サーモラベル（温度感知シール）貼付位置の誤りに関するお詫びと張替えのお願い

この度、弊社が販売しております永磁リフティングマグネット「ELM シリーズ」の一部において、背面に貼付している**「サーモラベル（温度感知シール）」の貼付位置が誤っている**ことが判明いたしました。

永磁リフティングマグネット ELM シリーズ 全機種

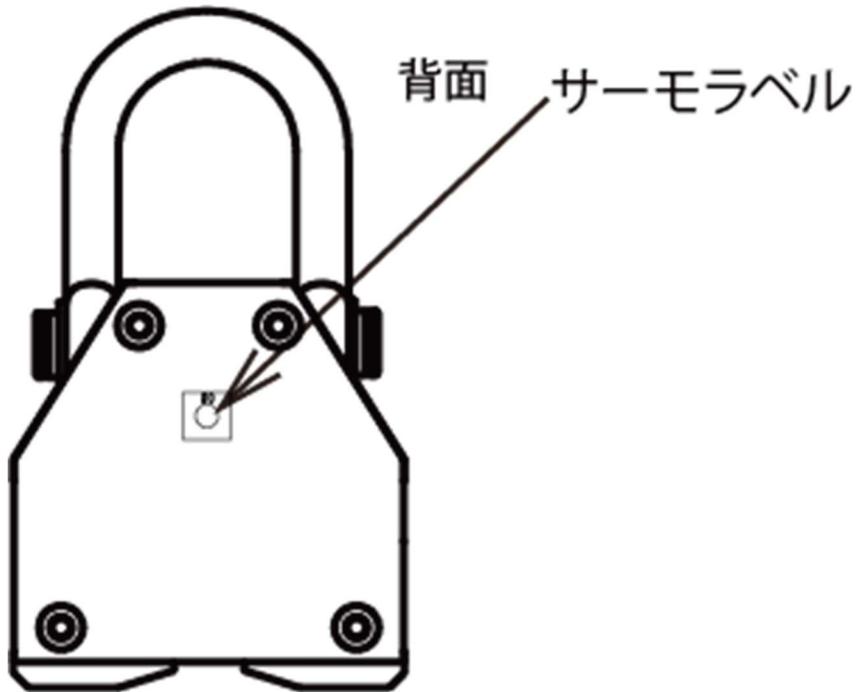
製品背面の「サーモラベル」が、本来下部にあるべきところ、誤って中央付近に貼付されている。（詳細は別添の図解をご参照ください）

<誤りの位置>

お手元の製品の背面をご確認ください。貼付位置が「誤り」の状態である場合は、大変お手数ですが下記担当窓口までご連絡をいただけますでしょうか。速やかに**「正しい貼付位置用のサーモラベル」**を送付させていただきます。お手元に届きましたら、別添の図に従い、正しい位置への張替えをお願い申し上げます。

<正しい位置>
